febi 46282, 46371 46380, 46281, 46381 46390

Verschiedene Ford-Modelle, die mit dem 1.8 TDCi Lynx-Motor ausgestattet sind

Dieseleinspritzpumpenantrieb

Abbildung 1

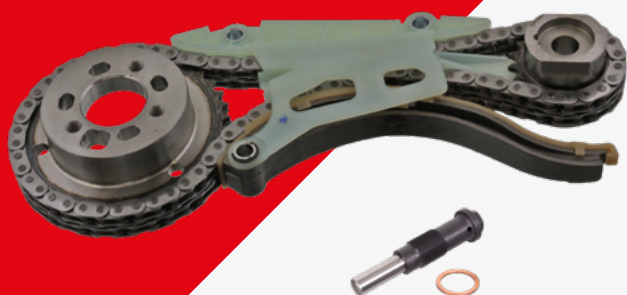
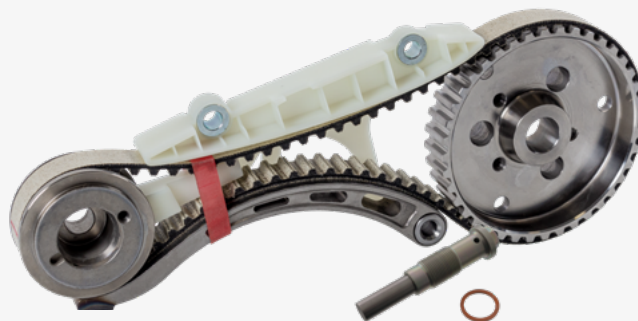
Bei verschiedenen Ford-Modellen, die mit dem 1.8 TDCi Lynx-Motor ausgestattet sind (bis Baujahr 2008), treibt die Kurbelwelle die Einspritzpumpe über eine Kette an (Abb. 1). Bei einem Austausch, ist es ratsam, alle erforderlichen Teile, enthalten im febi-Kettensatz 46390, auszuwechseln.

Ab Baujahr 2008 treibt die Kurbelwelle die Einspritzpumpe über einen Zahnriemen an (Abb. 2). Diese Änderung wurde vorgenommen, um die Reibung und das Gewicht zu reduzieren und dadurch den Kraftstoffverbrauch und die Abgasemissionen zu senken. Dies wurde durch die Verwendung eines speziellen Zahnriemensatzes (46380) erreicht, der im Ölbad läuft und der durch den Einsatz einer speziellen Kautschukmischung stabiler und langlebiger gemacht wurde. Darüber hinaus dämpft das Öl auftretende Vibrationen und der Motor läuft runder und gleichmäßiger.
